Hierbij een puntgewijze reactie op de punten in de zienswijze van het waterschap d.d.4 juni met kenmerk Z11697/19-040305 op het ontwerpbestemmingsplan -Ecodorp:

Beantwoording door het waterschap Hunze en Aa's, namens deze de heer W. Heijnen, op de onderbouwing van het Ecopark Noordeland. (Veendam, 6 augustus 2019)

Ligging van de duikers in het insteekkanaal en aan de Ruiten A kanaal zijde.

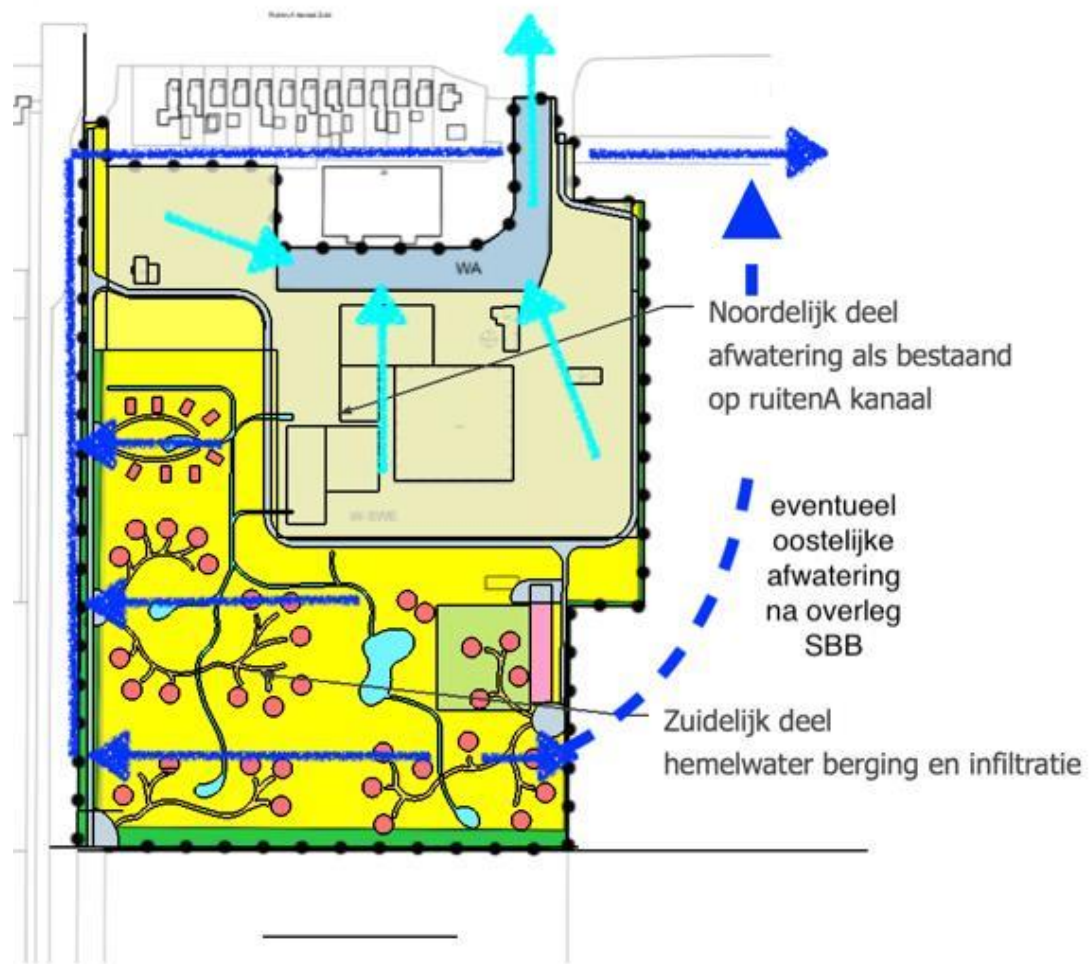
- a. In de zienswijze van het waterschap staat dat er geen directe verbinding is tussen de insteekhaven en het Ruiten Aa kanaal. Dit is onzes inziens onjuist. Ter plaatse blijkt dat er een functionerende duiker aanwezig is die zorgt voor verbinding van het insteekkanaal met het Ruiten Aa kanaal. De duiker is te zien in het water aan beide zijdes (zie bijlage afbeeldingen 1, 2 en 3). Eigen onderzoek ter plaatse laat zien dat het Ruiten-A kanaal en het insteekkanaal hetzelfde waterpeil hebben, omwonenden bevestigen dat dit altijd al zo geweest is. De doorloop van de duiker is getest door het insteken van een 4 meter lange (surf)mast aan beide zijden. [Het waterschap geeft aan dat de gebruikte basisinformatie \(legger\) niet volledig en daarmee onjuist is geweest. Het waterschap zal daarom metingen laten verrichten voor een juiste waterhuishoudkundige weergave, o.a. naar ligging en diameters/hogten van duikers en zullen een aantal dwarsprofielen in de aanwezige hoofdwatgangen worden gemaakt.](#)

- b. In de zienswijze stelt het waterschap op basis van het ontbreken van een rechtstreekse verbinding tussen het Ruiten-Aa kanaal en de insteekhaven, dat het plangebied onderdeel uitmaakt van een en hetzelfde peilgebied. Echter door de aanwezigheid van een duiker tussen de insteekhaven en het Ruiten A-kanaal en de aanwezigheid van een duiker onder de insteekhaven die de westelijke en noordelijke watrgang verbindt met het oostelijk gelegen slotensysteem parallel aan het ruiten A-kanaal zijn twee peilgebieden te onderscheiden. Het watersysteem van het lager gelegen zuidelijk deel (zuiveringsvelden) van het terrein is gescheiden van het hoger gelegen noordelijk deel (fabrieksterrein) (zie bijlage afbeelding 4) door de interne ontsluitingsweg. [Met de onder 4a verkregen informatie zal de legger worden aangepast, alsook de begrenzing van de peilgebieden.](#)

Afbeelding 5: verandering in verharding na realisering van het bestemmingsplan

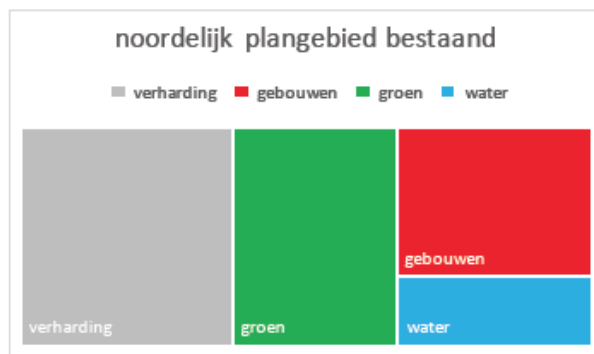
Variant 1 is door de open verbinding met het Ruiten Aa kanaal niet aan de orde. Voor het verharde noordelijk plangebied (bestaande gebouwen en bestrating) is geen compensatie nodig. Het noordelijk plangebied wordt gezien als een bestaande situatie. Afwatering vindt nu (als is aangetoond) plaats via de insteehaven naar het Ruiten Aa kanaal. De aangegeven waterpeilen onder 4c zijn hierop van toepassing. Extreme peilstijgingen zullen dan ook niet plaatsvinden in de insteehaven.

Variant 2. De afvoerrichting en –weg van het zuidelijk plangebied zal nader uitgewerkt moeten worden. Hiervoor zal de parallelle hoofdwatgang richting het oosten, zomerpeil +8,90 mNAP en winterpeil +8,40 mNAP, in beeld zijn als afvoer van overtollig hemelwater bij extreme situaties. De inmetingen moeten uitwijzen in hoeverre de lokale situatie zich verhoudt tot de waterpeilen conform het peilbesluit. Hierop zal het afvoerplan voor het zuidelijk plangebied (inrichting en grondgebruik) moeten worden afgestemd. Omdat het ecodorp Noordland als een zelfvoorzienende woonvorm moet gaan functioneren (o.a. opvang en (her)gebruik van hemelwater) en daarmee voldoet aan vertraagde afvoer, zal de mate van afvoer ook beperkt zijn. Echter zal er voor extreme situaties wel een zekerheid van voldoende afvoer van hemelwater aanwezig moeten zijn, zodat binnen het zuidelijk plangebied geen wateroverlast zal optreden.
